OGGETTO: PROPOSTA DI PIANO ATTUATIVO IN VARIANTE AL PGT VIGENTE NELL'AMBITO DENOMINATO PA1-RE 01 EX KANTAL NEL PIANO DELLE REGOLE – ESITO SECONDA SEDUTA CONFERENZA DI SERVIZI RELATIVA AL PROGETTO PRELIMINARE DELLE OPERE DI URBANIZZAZIONE

OGGETTO: PROPOSTA DI PIANO ATTUATIVO IN VARIANTE AL PGT VIGENTE NELL'AMBITO DENOMINATO PA1-RE 01 EX KANTAL NEL PIANO DELLE REGOLE – INDIZIONE DELLA CONFERENZA DI SERVIZI RELATIVA AL PROGETTO PRELIMINARE DELLE OPERE DI URBANIZZAZIONE E RIQUALIFICAZIONE VIABILISTICA

**Oggetto: Proposta di Piano Attuativo in variante al PGT vigente nell'ambito denominato PA1-RE 01 EX KANTAL nel Piano delle Regole - Indizione della Conferenza di Servizi relativa al progetto preliminare delle opere di urbanizzazione e riqualificazione viabilistica.
NOTA GRUPPO CAP**

Oggetto: Proposta di Piano Attuativo in variante al PGT vigente nell'ambito denominato PA1-RE 01 Ex Kantal nel Piano delle Regole – Indizione della Conferenza di Servizi relativa al progetto preliminare delle opere di urbanizzazione e di riqualificazione viabilistica. **Parere di competenza.**

Estratto Rete Acquedotto

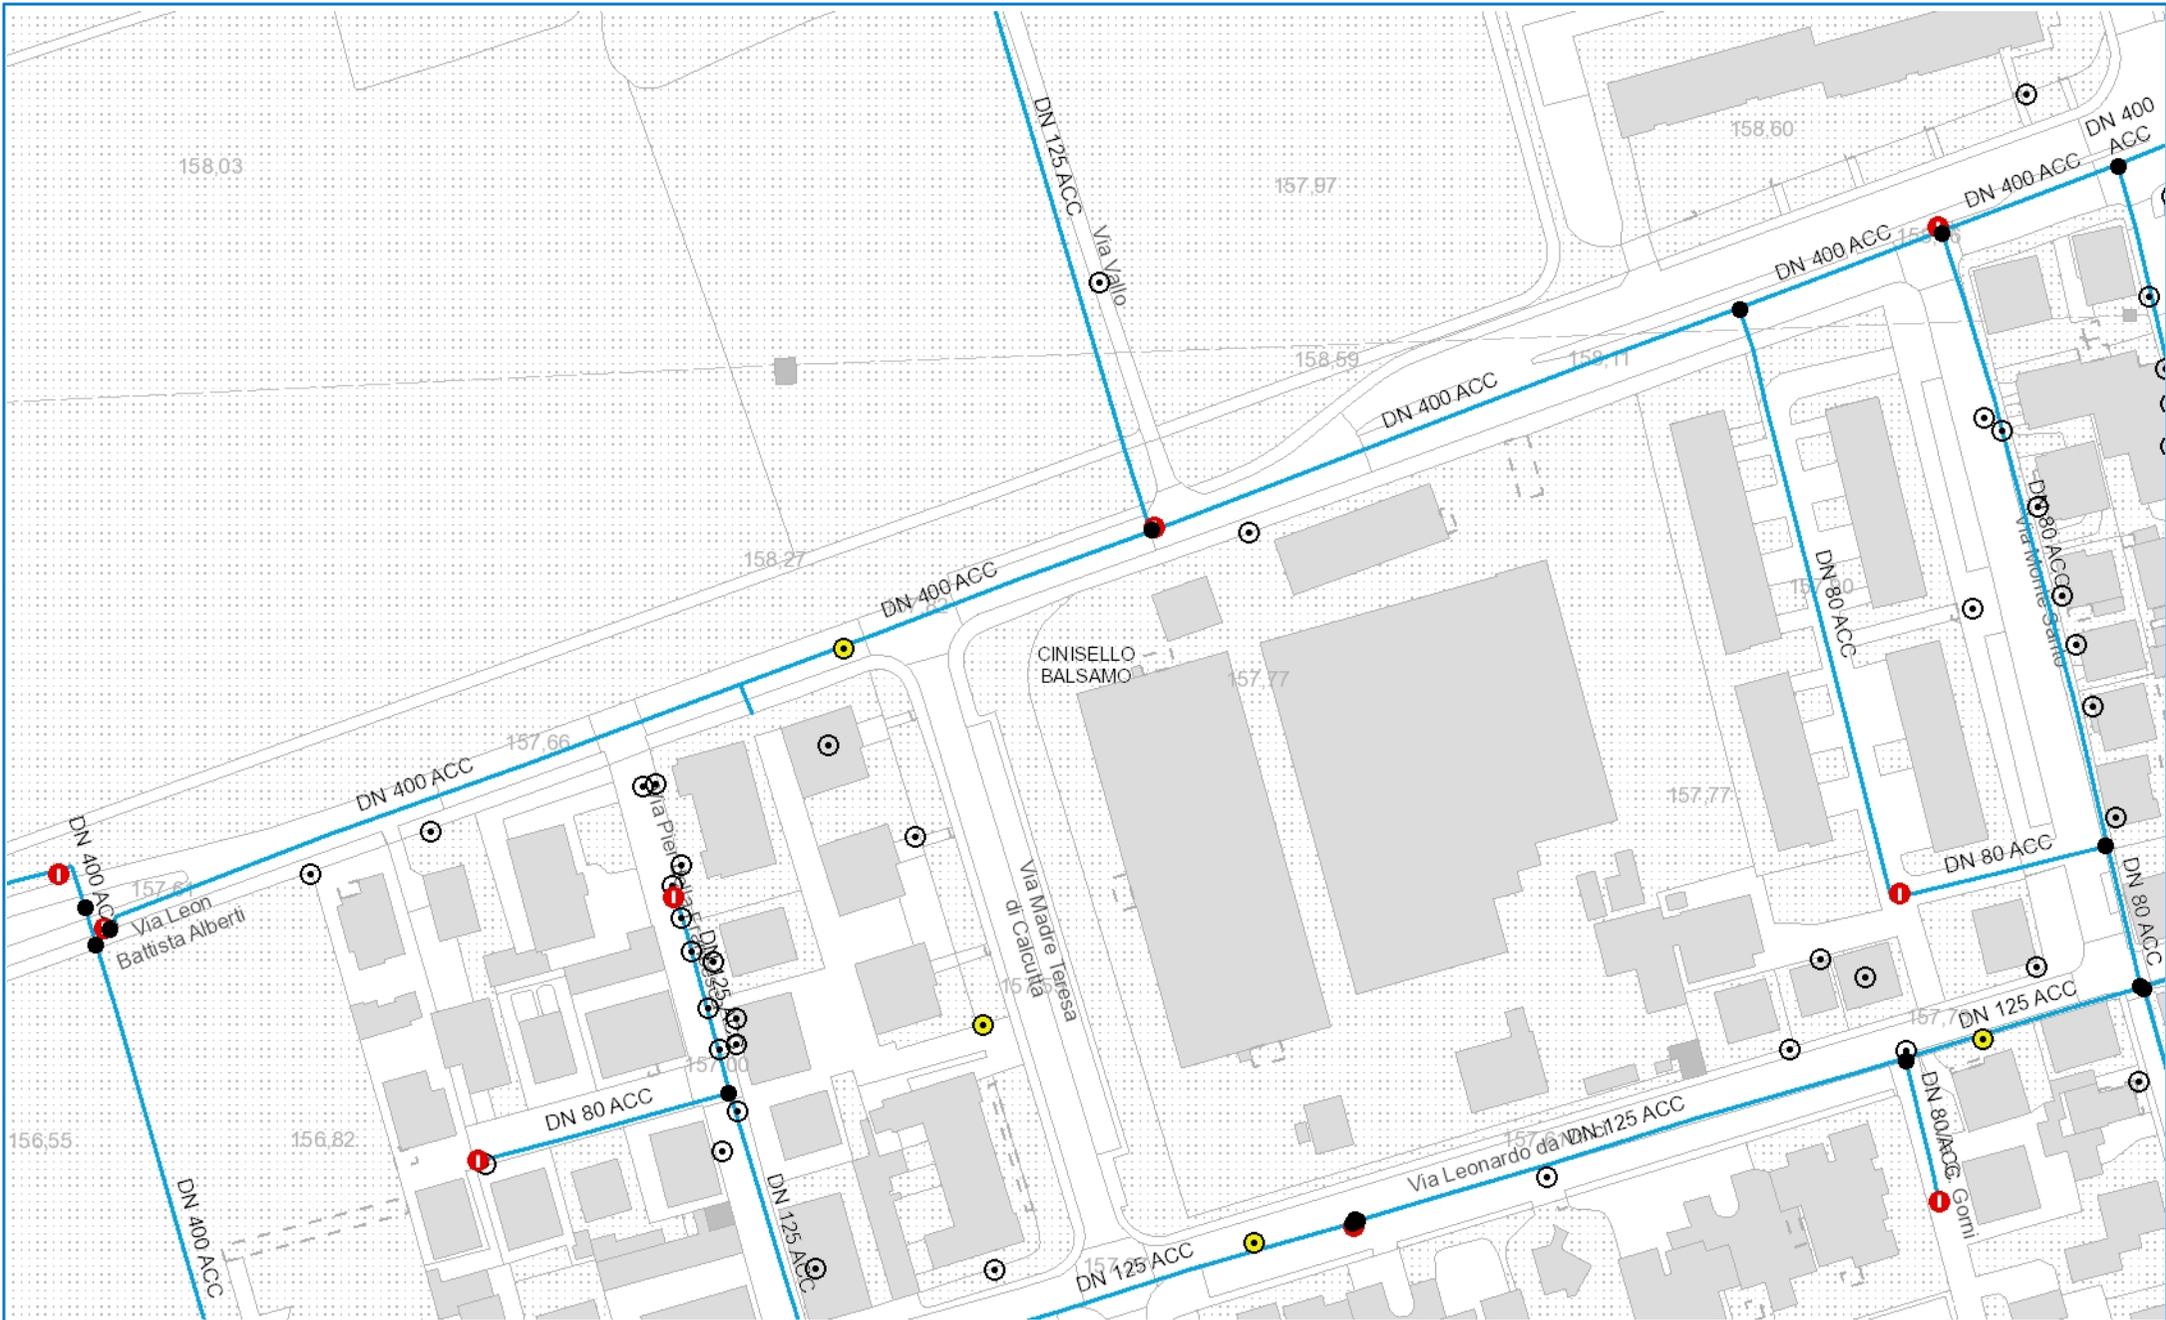
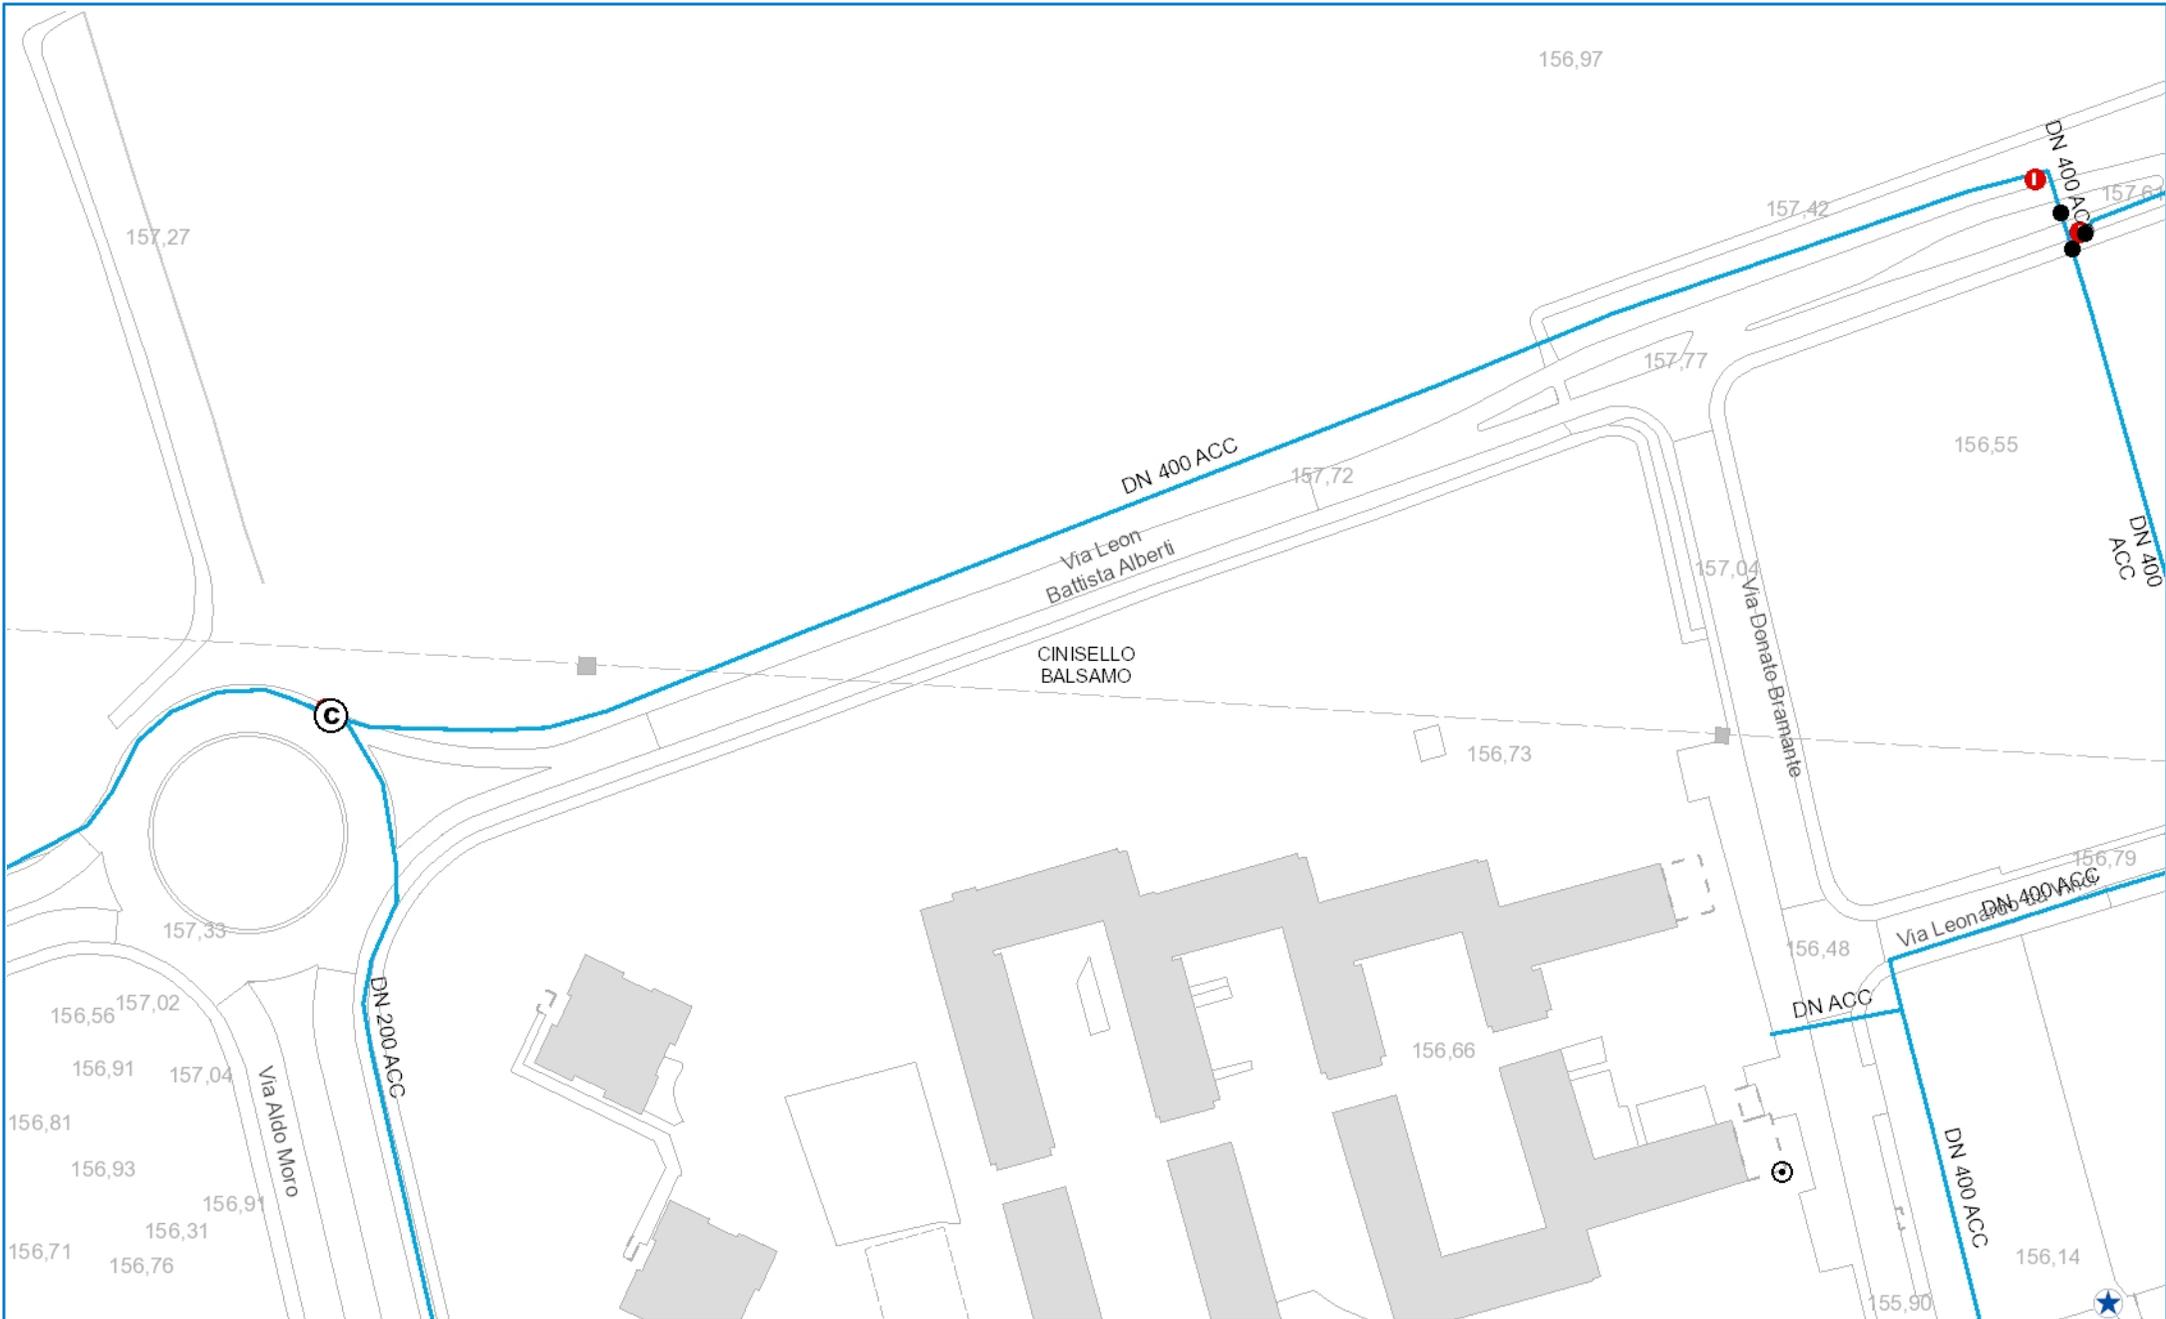
- in corrispondenza dell'area oggetto di intervento sono presenti reti fognarie e acquedottistiche in gestione a Gruppo CAP come rispettivamente da Allegato 1.1-1.2 e Allegato 2.1-2.2;
- **non sono stati trasmessi i fabbisogni idropotabili del Piano in termini di l/s e i relativi quantitativi scaricati in fognatura in termini di l/s, necessari allo Scrivente Gestore per le valutazioni di compatibilità dell'intervento in progetto con le reti acquedottistica e fognaria esistenti;**
- è prevista a progetto la realizzazione di un **parcheggio ad uso pubblico all'interno del comparto privato**, a riguardo del quale nella relazione "005_19_PA RTI_00 relazione tecnica illustrativa" si afferma che **rimarrà opera di proprietà privata, asservita ad uso pubblico;**
- **non è al momento prevista a progetto la realizzazione di opere fognarie in futura cessione al comune.**
